| 路線名  | 熊本線             |
| 工事箇所 | 熊本市阿蘇郡西原村大字鳥子地内 |
| 図面種類 | 区域変更平面図         |
| 発注機関 | 熊本県 阿蘇地域振興局     |

平面图  
S=1:500 【全城】

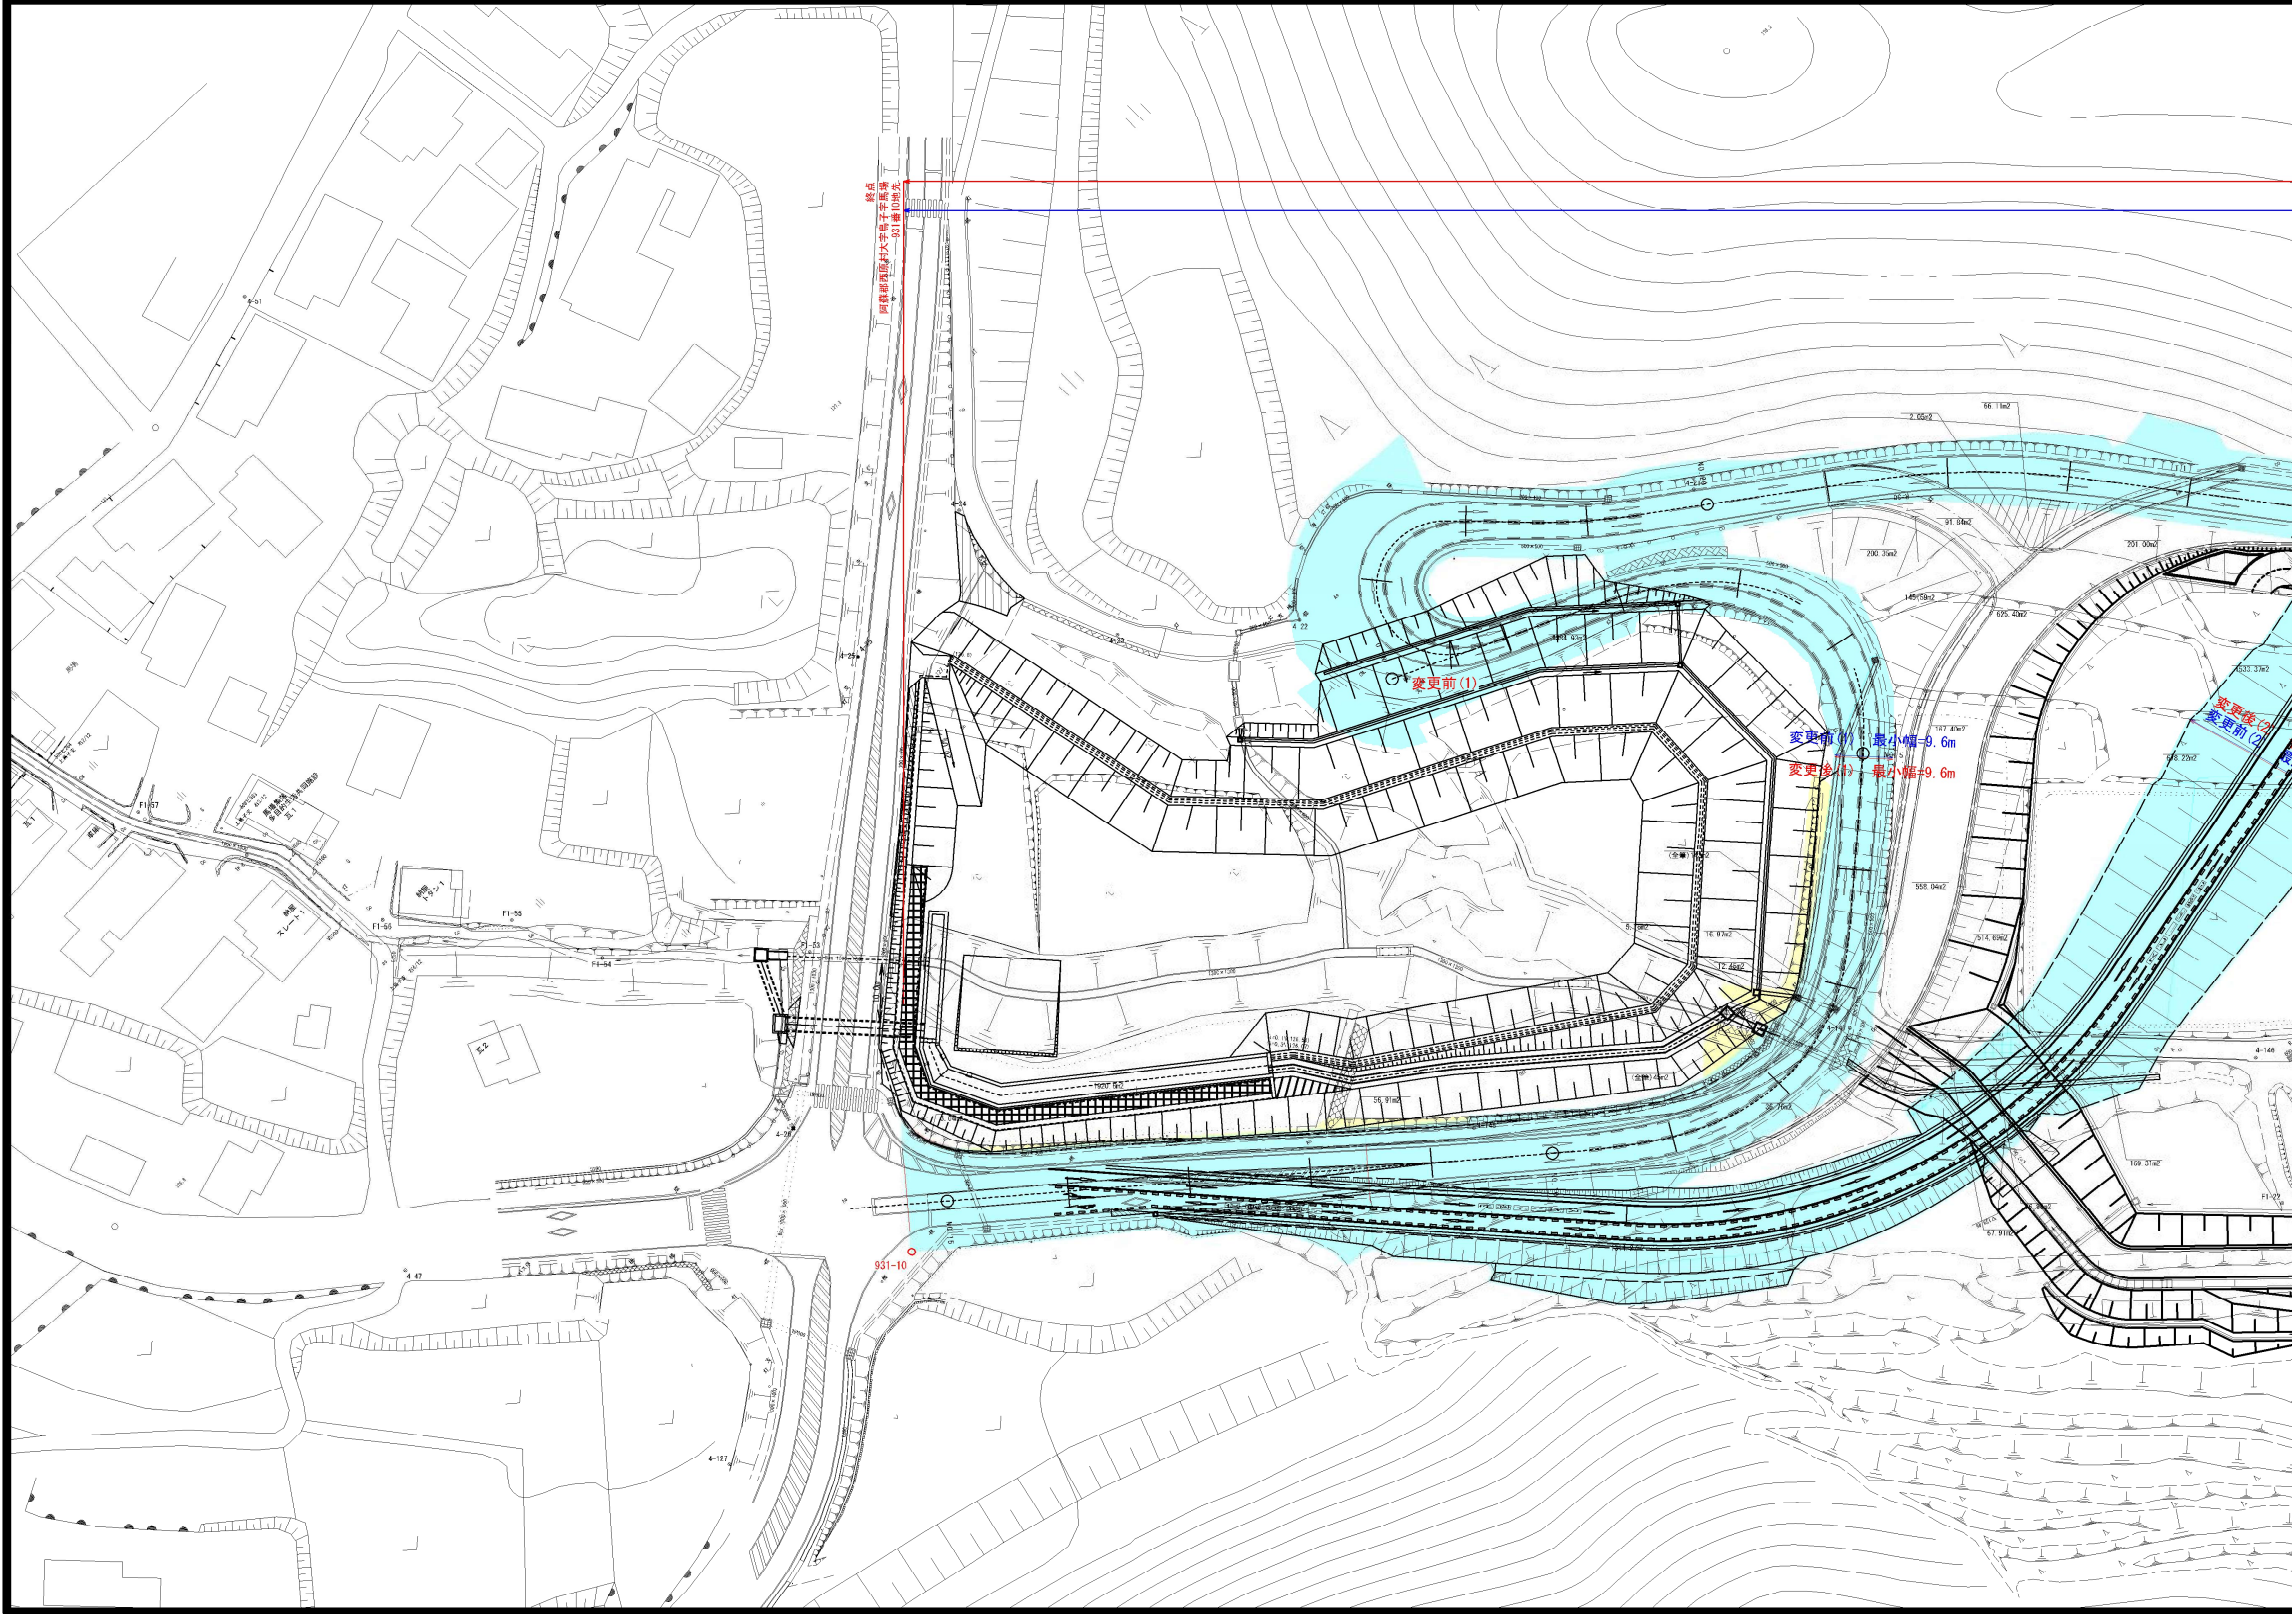
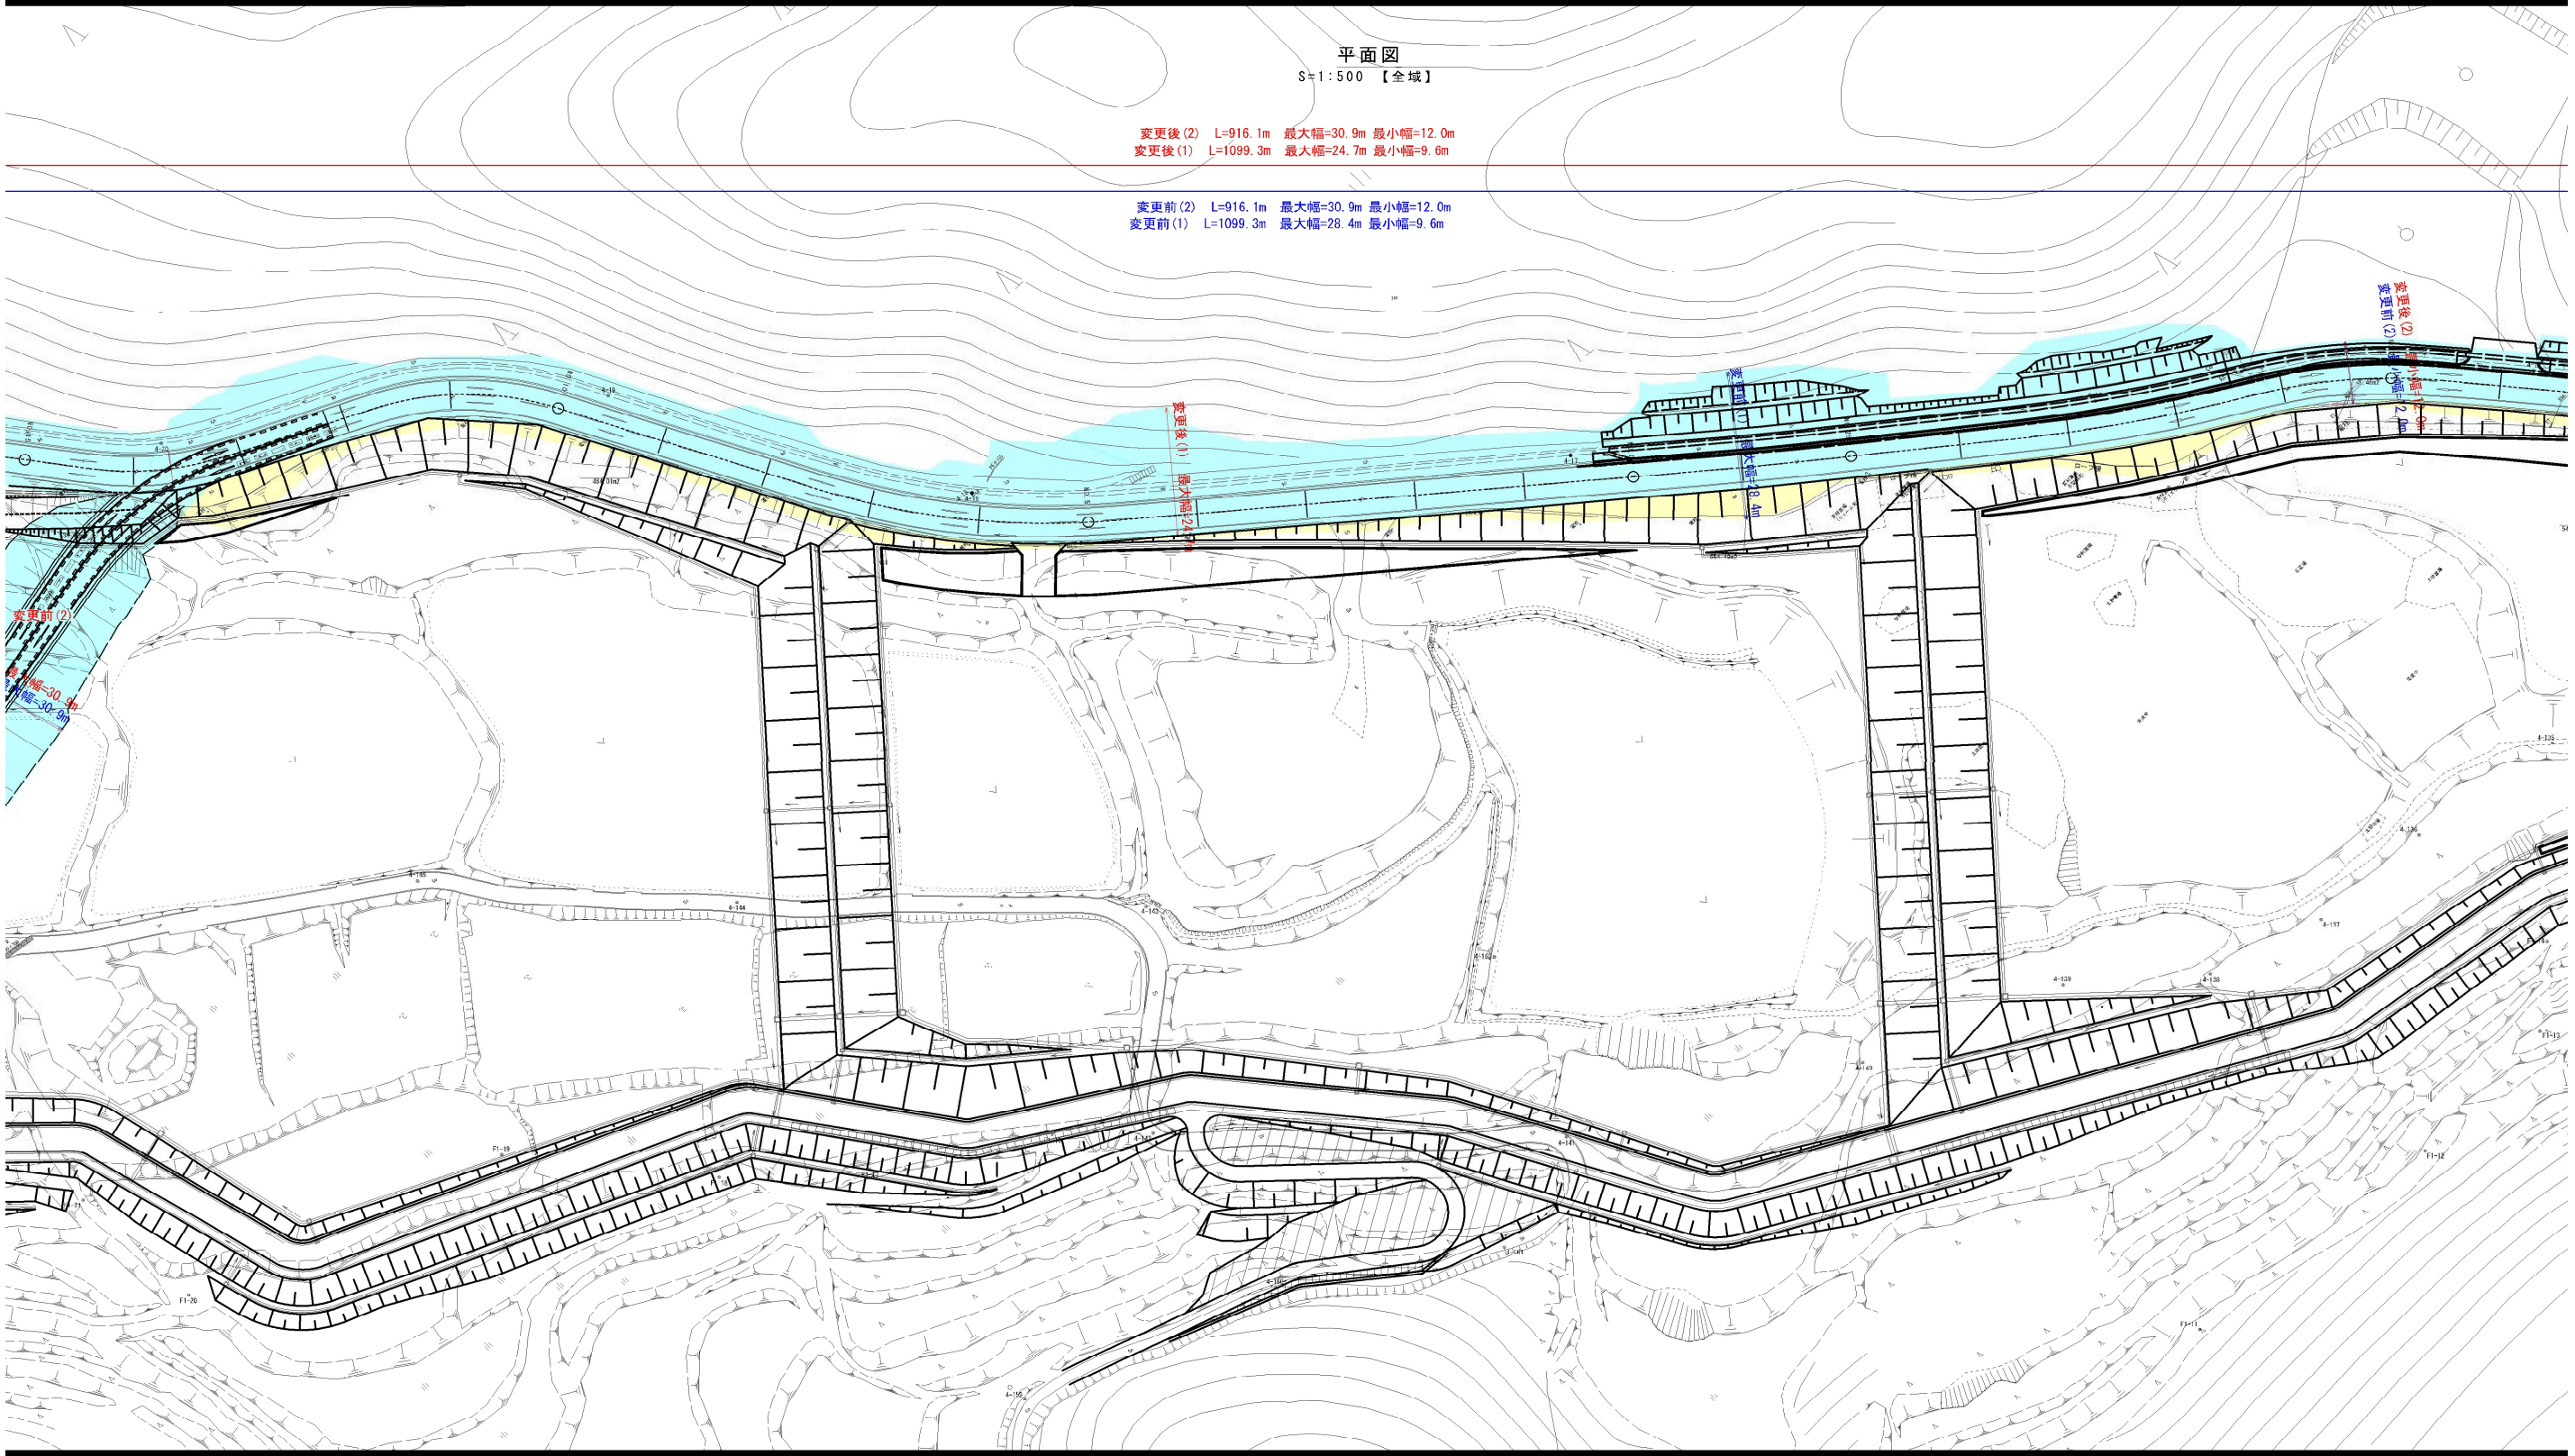
变更前(2) L=916.1m 最大幅=30.9m 最小幅=12.0m  
变更前(1) L=1099.3m 最大幅=28.4m 最小幅=9.6m

变更后(2) L=916.1m 最大幅=30.9m 最小幅=12.0m  
变更后(1) L=1099.3m 最大幅=24.7m 最小幅=9.6m
